2026 年 7 月

株式会社ミスミ

「LED面発光照明 正方形・LED面発光照明 正方形 赤色」
仕様変更のご案内

<点灯時外観比較>

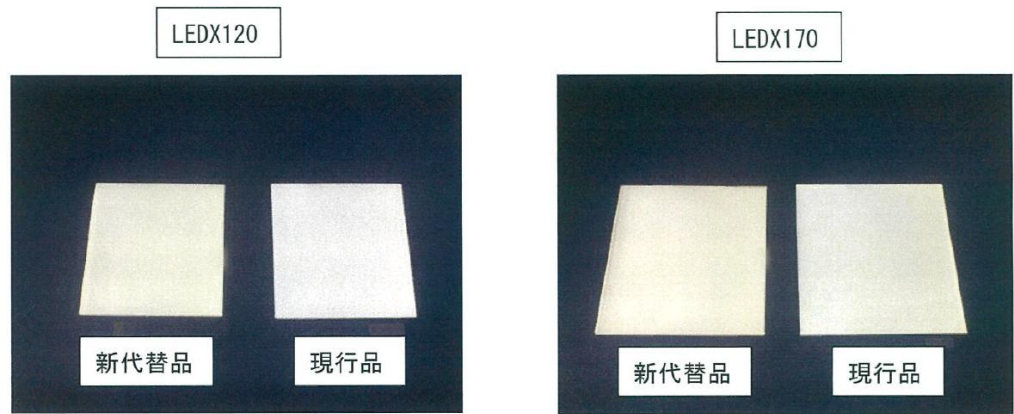
素子の変更に伴い、照度が向上し入力電流と消費電力が低下いたします。
寸法・材質の変更はございませんが、点灯時の発色が現行品より白みを帯びております。
肉眼での差異はほぼなく、明るさを比較した際にわずかに識別できる程度となります。
